febi 28798, 30167, 40717

Fiat Ducato II, III; Iveco Daily III, IV, V e VI

Motore: 2.3-litri JTD F1AE

Cinghia trasmissione ausiliaria del compressore aria condizionata

Fig 1 - Schema trasmissione ausiliaria (fino a codice motore n. 0113089 compreso), dotata di puleggia tendicinghia 30167 e cinghia Poly-V 28798

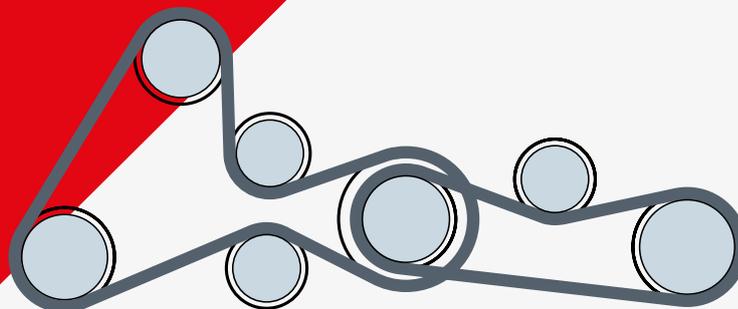
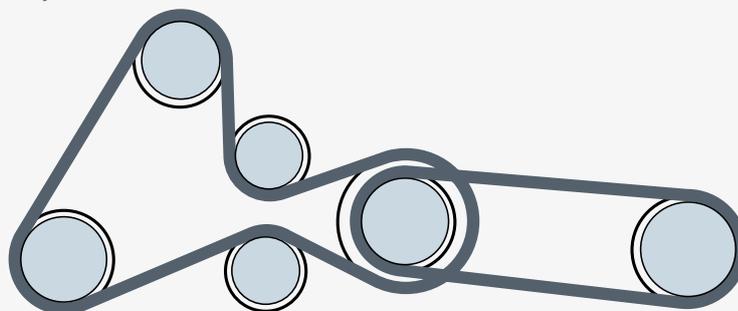
Durante il periodo di produzione, Fiat e Iveco hanno aggiornato il layout e le dimensioni della cinghia di trasmissione ausiliaria per il compressore aria condizionata. Si applica su diversi modelli equipaggiati con il motore JTD da 2.3 litri, a partire dal motore n. 0113090.

L'aggiornamento ha completamente rimosso la necessità della puleggia tendicinghia utilizzata con la tradizionale cinghia multi-V da 987 mm, montata fino al motore n. 0113089 incluso. (Fig.1)

Questa è stata sostituita con una cinghia multi-V elastica più corta da 903 mm, che viene instradata secondo lo schema sopra. (Fig.2)

Nota: per i veicoli dotati di motori fino al motore n. 0113089 compreso, possono essere equipaggiati in un secondo momento con la cinghia Poly-V elastica 40717 durante la manutenzione ordinaria. Ciò elimina del tutto la necessità della puleggia tenditrice.
